Keuringsverslag van een elektrische laagspanning- en zeer lage spanningsinstallatie

Straatnaam	Langerloweg
Huisnummer	101
Busnummer	
Postcode	3600
Gemeente	GENK
Land	België

Controlebezoek van een huishoudelijke installatie volgens (KB 08/09/2019) - AREI Boek 1- 6.5. en 4.2.4.3.

Afbeelding schakel- en verdeelbord:

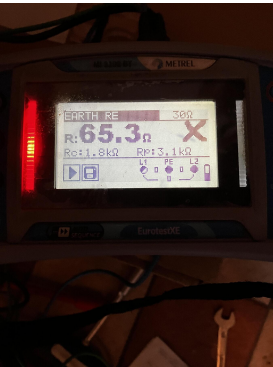
I1.02 Eéndraadschema van de installatie komt niet overeen met de werkelijkheid. (Boek 1 Afdeling 2.12 - 2.13 en 3.1.2)	In werkelijkheid 21 kringen Op schema maar 14 vermeld
I1.04 Situatieschema van de installatie komt niet overeen met de werkelijkheid. (Boek 1 Afdeling 2.12 - 2.13 en 3.1.2)	Verschillende contactdozen en schakelaars met lichtpunten staan niet op schema's De losstaande garage staat nergens vermeld
I2.02 De waarde van de isolatieweerstand van één of meerdere stroombanen is kleiner dan 0,5M ohm. (Boek 1 Onderafdeling 6.4.5.1.)	Kring K met vermelding stopcontacten keuken
I2.04 De spreidingsweerstand is groter dan 30 Ohm en kleiner dan 100 Ohm, maar de aanvullende maatregelen met betrekking tot de differentieelstroombeschermingsinrichtingen zijn niet uitgevoerd. (Boek 1 Onderafdeling 4.2.3.2. en 5.4.2.1.)	
I4.01 Hoofdequipotentiale verbinding(en) niet verwezenlijkt. (Boek 1 Onderafdeling 5.4.4.1. en 5.1.6.2)	Water en gasleiding niet geaard

I5.01 De aanduiding van de stroomkringen en/of apparatuur, aansluitklemmen, enz dient aangebracht of vervolledigd te worden. (Boek 1 Onderafdeling 3.1.3.1. en 3.1.3.3.A. en 5.1.6.1)	
I5.08 Beschadigd en gebroken materiaal dient vervangen of hersteld te worden. De beschermingsgraad van het verdeelbord tegen rechthoekse aanraking is onvoldoende. (niet tenminste IPXX-B) (Boek 1 Onderafdeling 4.2.2.3.)	Deksel van verdeelbord in garage is gebroken
I5.10 De genaakbare, naakte onder spanning staande delen zijn onvoldoende afgeschermd. (Boek 1 Afdeling 5.1.4. en 4.2.2.3.)	Verdeelbord in de garage
I5.14 De nominale spanning dient duidelijk vermeld te worden op een oordeelkundig gekozen plaats. (Boek 1 Onderafdeling 3.1.3.3.)	
I5.15 Een alpolige scheidingsschakelaar is te voorzien om bord volledig spanningsloos te kunnen zetten. (Boek 1 Onderafdeling 5.3.5.1.B. en nota)	Verdeelbord in de kelder
I8.17 De niet-gebruikte leidingen verwijderen of aan de uiteinden te isoleren. (Boek 1 Onderafdeling 4.2.3.3.b)	In garage

I8.21 Kabeldoorvoeren uit te voeren met wartels of gelijkwaardig bescherming. (Boek 1 Onderafdeling 5.2.6.1.)	Contactdozen onder teller
I9.04 De verbindingen dienen verwezenlijkt te worden in borden, verbidings- of aftakdozen, aan de klemmen van schakelaars, contactdozen of verlichtingsarmaturen. (Boek 1 Onderafdeling 5.2.6.1.)	In garage aftakdoos moet dicht
I9.07 Niet alle contactdozen op LS zijn kinderveilig conform NBN C 61-112-1:2017. (Boek 1 Onderafdeling 1.4.2.3. en 5.3.5.2.)	Op verdeelbord in garage

I9.13 Elektrisch materieel zonder bodem mag niet rechtstreeks op brandbaar materiaal geplaatst worden. (Boek 1 Onderafdeling 5.1.1.2.)

Contactdozen in kast onder teller
